Avis délibéré
de la Mission régionale d'autorité environnementale
Provence-Alpes-Côte d'Azur

sur le projet de centrale agrivoltaïque de Mondragon au lieu-dit
"Le Bréjas" à Mondragon (84)

**N° MRAe
004680/A P**

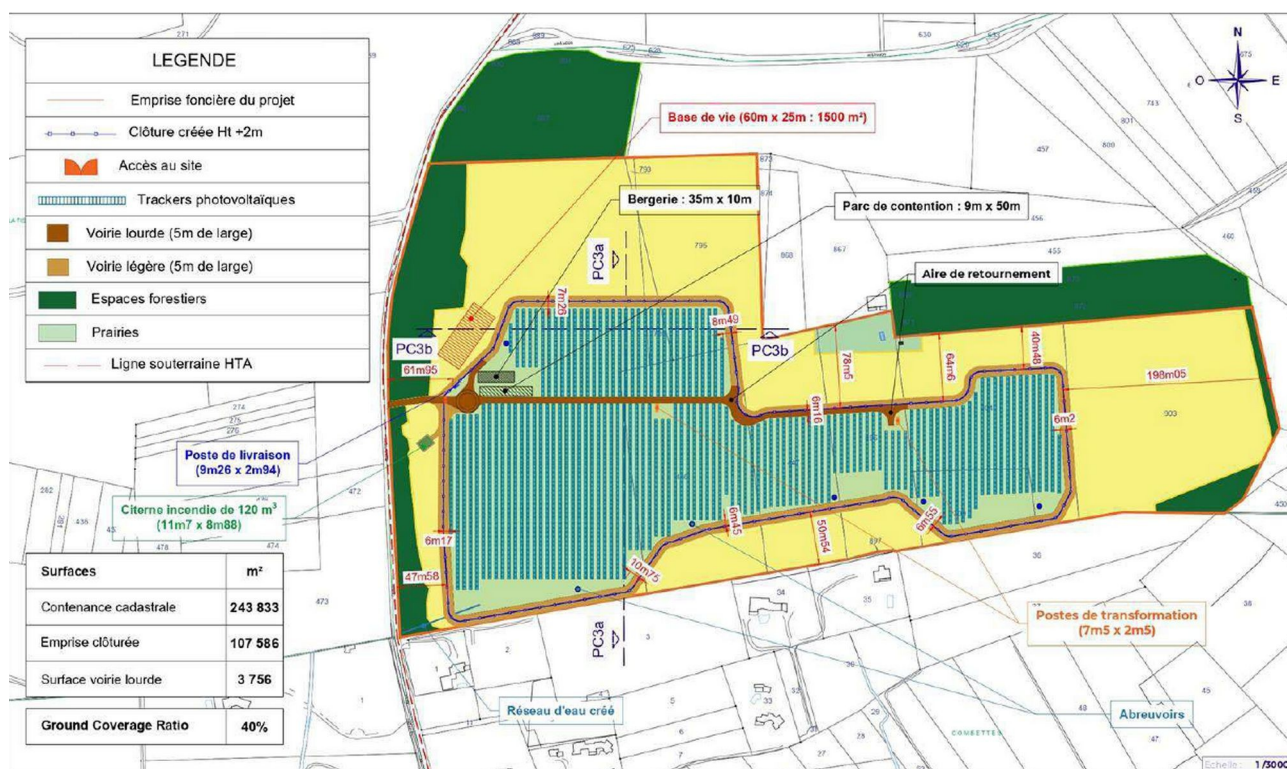
La MRAe constate que le dossier ne précise, ni le nombre, ni la surface des modules photovoltaïques (et leur pourcentage par rapport à la surface clôturée), ni l'étendue exacte de la zone soumise aux obligations légales de débroussaillage (OLD).

La MRAe recommande de délimiter clairement les surfaces soumises aux obligations légales de débroussaillage.
